DODATEK č. 2
SMLOUVY O DÍLO ZE DNE 17.4.2024

2.1. Smluvní strany se dle Smlouvy o dílo dohodly na uzavření tohoto Dodatku č. 2 ke Smlouvě o dílo ze dne 17.4.2024, ve znění Dodatku č. 1 ze dne 1.7.2024 pro zakázku „**Rekonstrukce a dostavba staré budovy ZŠ Třebotov**“ (dále jen „Smlouva“) za účelem změny předmětu plnění a s tím související změny ceny díla a termínu plnění.

Rekonstrukce a dostavba staré budovy ZŠ Třebotov

Příloha	Odvětrání podloží v místnostech NB 1.12	Měřítko:	
		Číslo přílohy:	D.1.1.29
Multimediální knihovna a NB 1.17 Polytechnická učebna

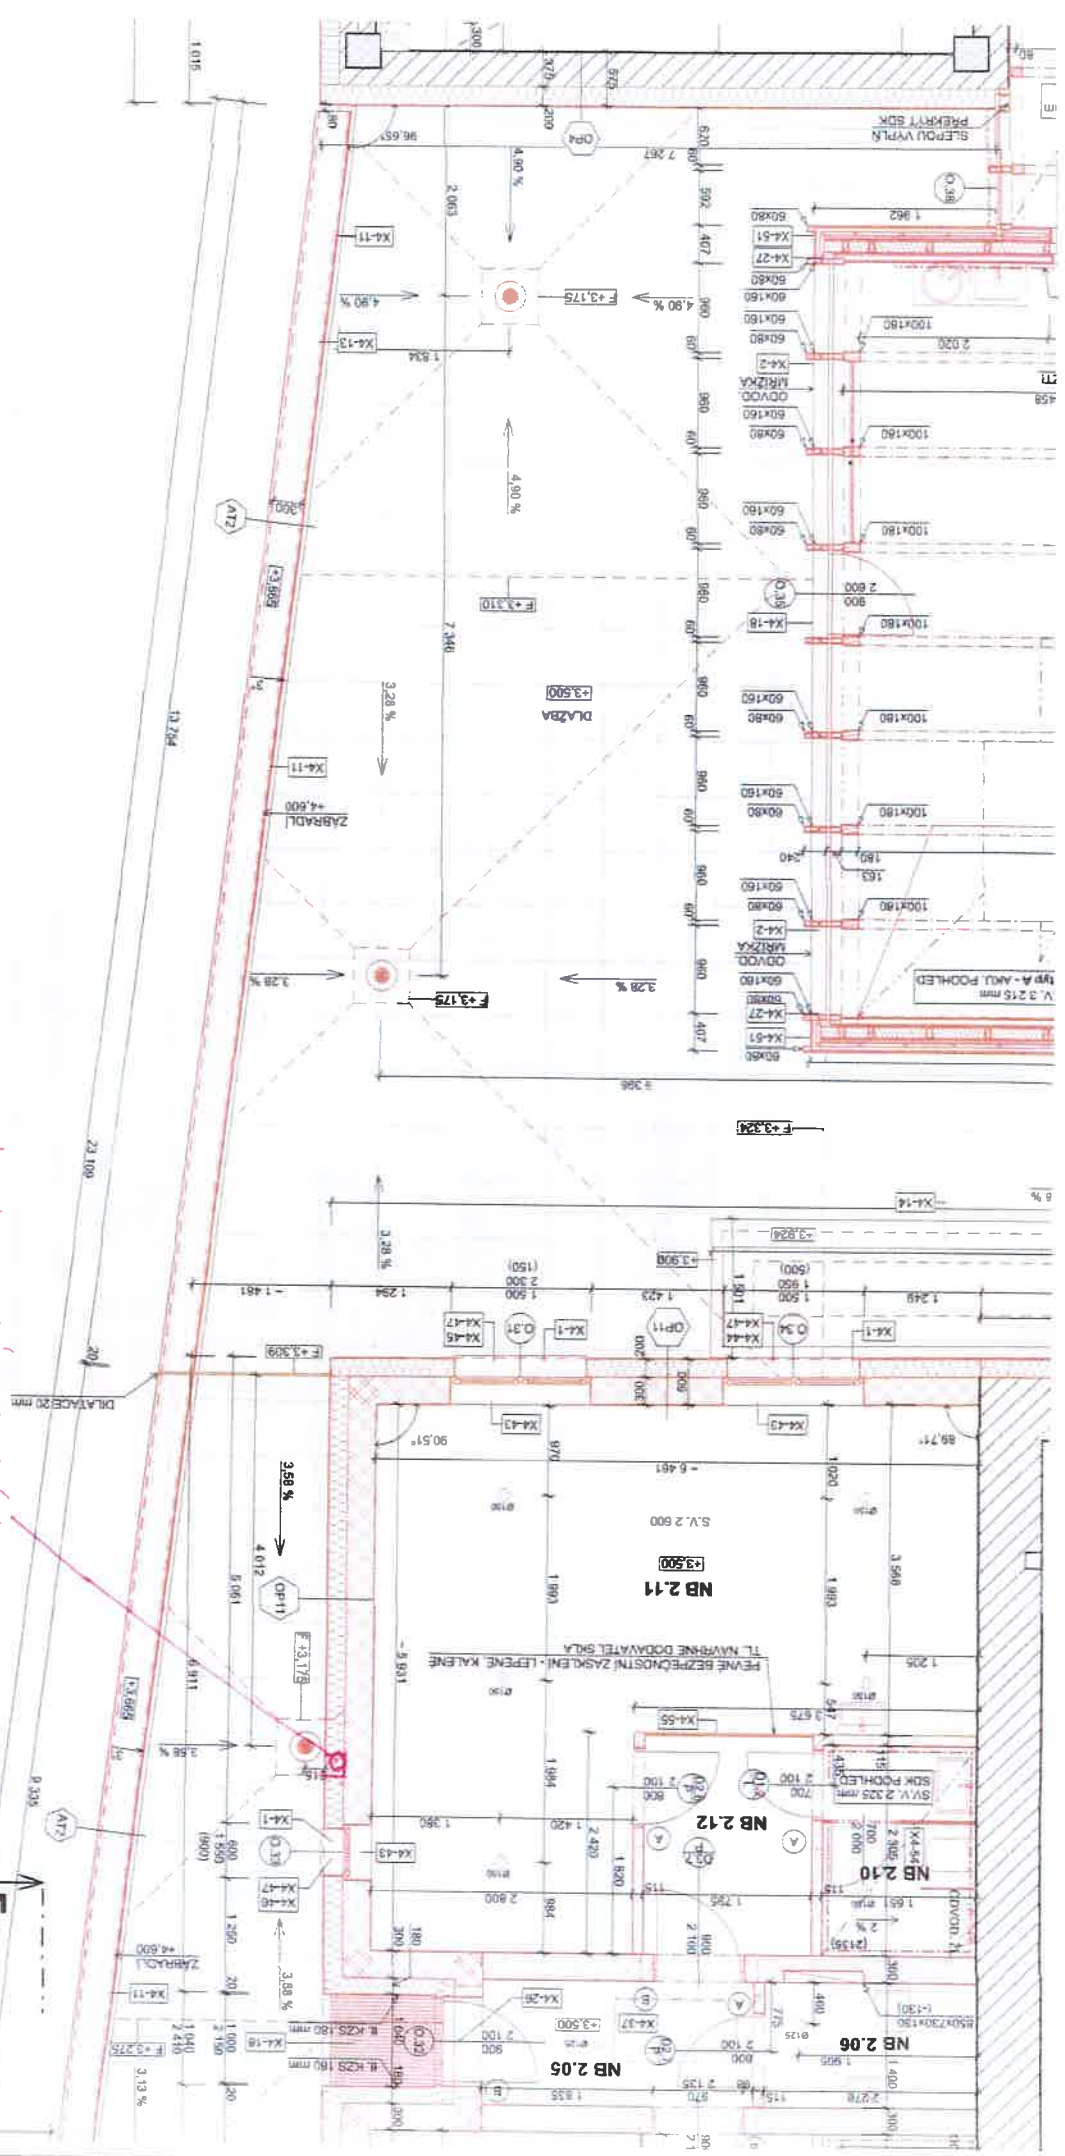
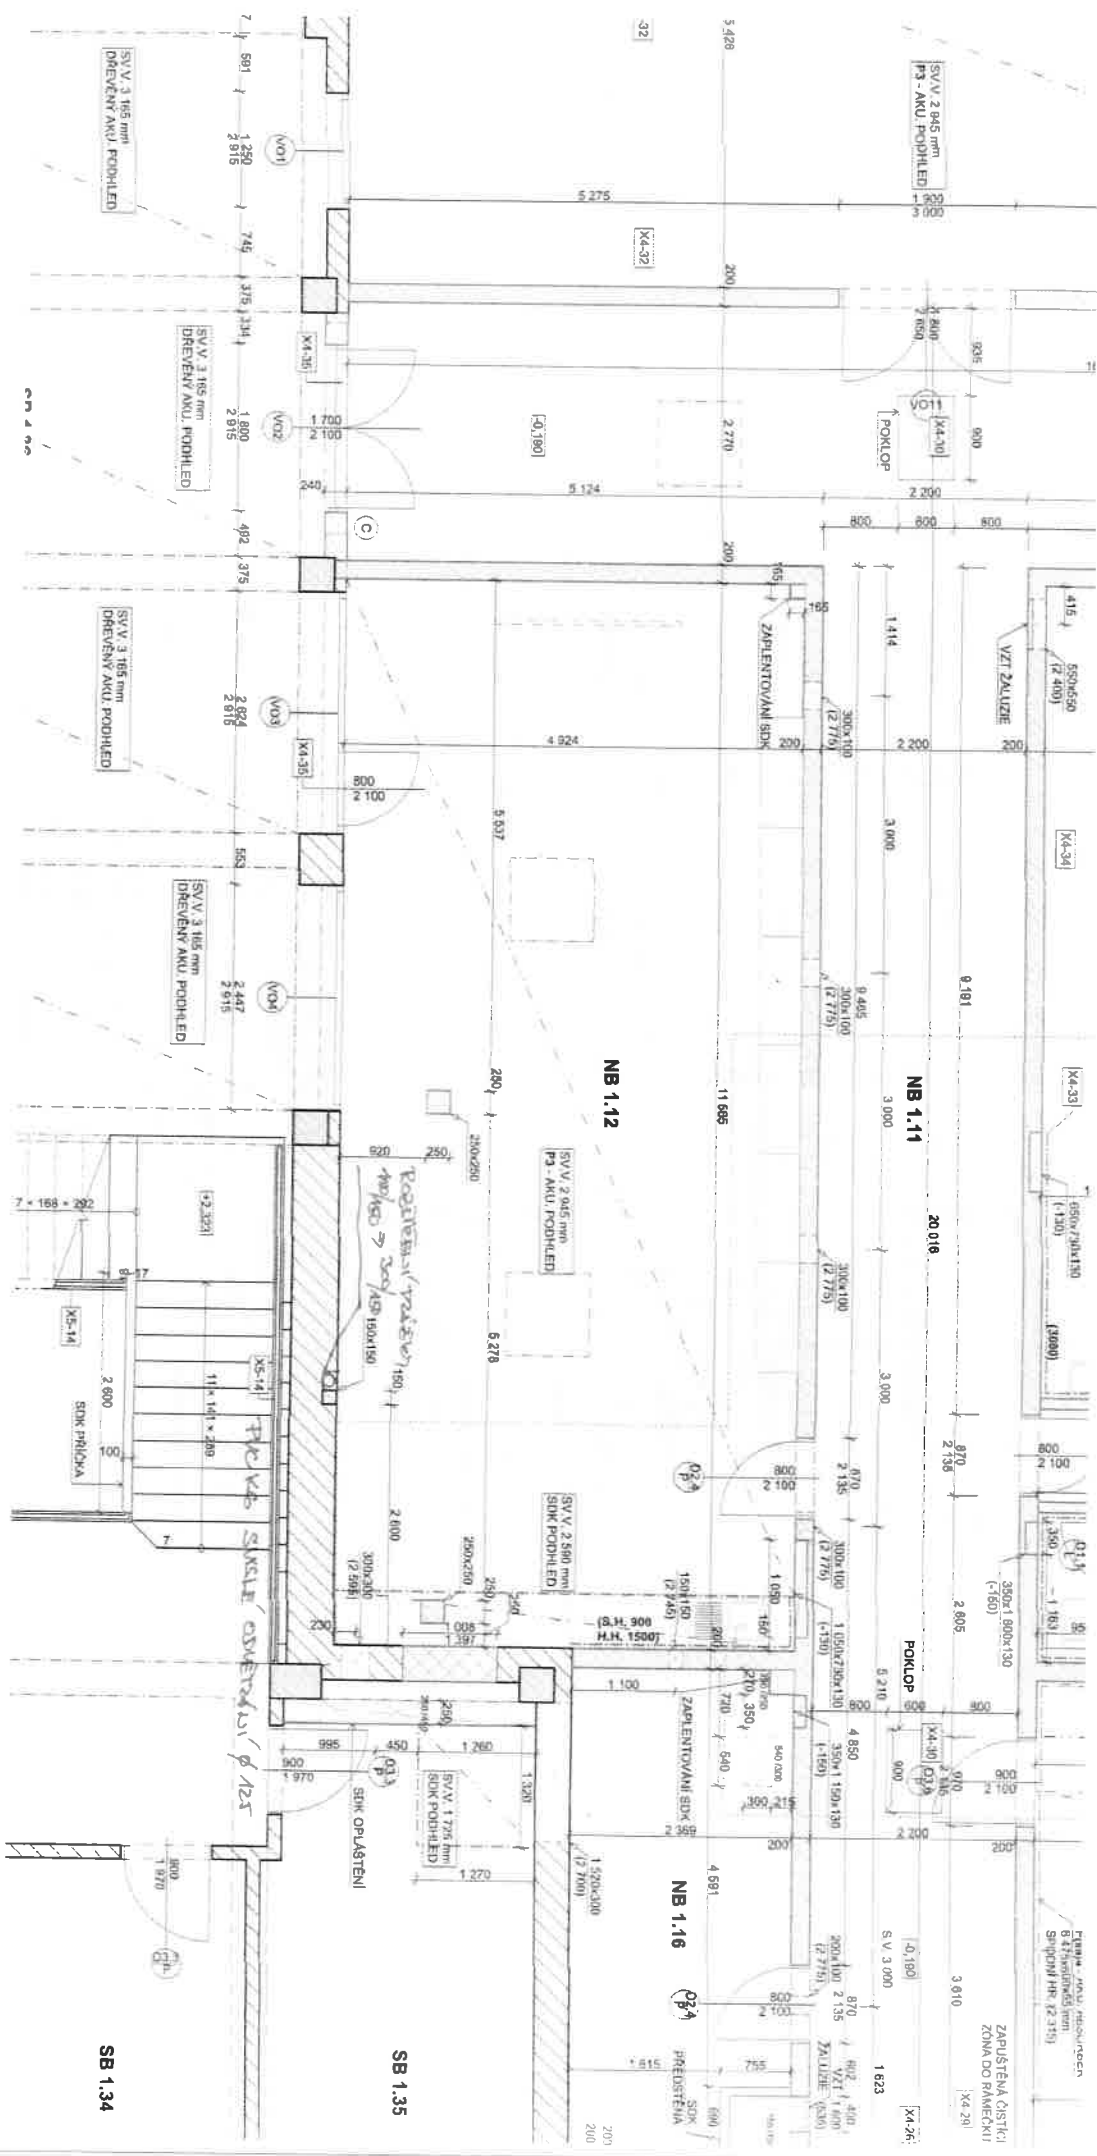
Změnový list č.		3	Smlouva objednatele č.: 2024/27		Datum: 26.07.2024		
			Smlouva zhotovitele č.: 32403				
Název akce: Rekonstrukce a dostavba staré budovy ZŠ Třebotov							
Objednatel		Obec Třebotov Klidná 69, 252 26 Třebotov		Zhotovitel:		VISTORIA CZ a.s. Revoluční 767/25, 110 00 Praha 1	
IČ:		00241741		IČ:		25110977	
Vystavil:		VISTORIA CZ a.s.		Jméno:		Ing. Milan Šmída	
Přílohy, odkazy	Specifikace					Počet listů:	
	Výkresy	D.1.1.29_rev_02; výkresy odvětrání podloží				Počet výkresů:	8
	Rozpočet	Odvětrání radonu objektu SO 04				Počet listů:	3
	Zápis z KD					Číslo KD:	
	Projektant					Počet listů:	
	Ostatní					Počet listů:	
Podepsaní zástupci potvrzují v souladu se smlouvou o dílo následující změnu předmětu díla:							
Předmět, popis a odůvodnění změny: Odvětrání radonu							
Změnový list narovnává nutnost odvětrání radonového podloží pod bytovými prostory v místech podlahového vytápění. Odvětrání nebylo v PD řešeno.

Odvod radonu z podloží se musí realizovat u staveb, v jejichž kontaktních podlažích jsou obytné prostory a pod stavbou je vytvořena vrstva o vysoké propustnosti, nebo součástí podlahy na terénu je podlahové vytápění. V našem případě se jedná o dvě místnosti SO04, multimediální knihovnu NB1.12 a Polytechnickou učebnu NB1.17.

Odvětrání bude provedeno položením perforovaných trub o průměru 100mm do podkladní vrstvy štěrku frakce 16/32 o tloušťce 150mm. Tyto horizontální pera budou propojena a napojena svislé odvětrávací vedení PVC KG průměr 120, které bude vyvedeno do volného prostoru nad střešní terasu. Vedení bude realizováno jako pasivní a zakončeno bílou fasádní mřížkou odpovídající velikosti. Po roce bude provedeno kontrolní měření a případně doplněn ventilátor. V dotčených místnostech tedy dojde kromě zmíněných úprav k drobné úpravě sklady D03.

D03 keramická dlažba R9, podlahové topení, hydroizolace - 265 mm

– penetrace - asfaltová, vodou ředitelná emulze		
– podkladní beton C16/20, vyztužený KARI sítí 100/100-6	100	mm
– geotextilie 350g/m2	1	mm
– štěrkový podsyp hutněný, ostrohranný, frakce 8/16	50	mm
– štěrkový podsyp hutněný, ostrohranný, frakce 16/32 včetně horizontálních per s perforovaných trub Ø100mm	150	mm

pozn.: štěrkový podsyp bude hutněn s ohledem na uložené odvětrávací potrubí
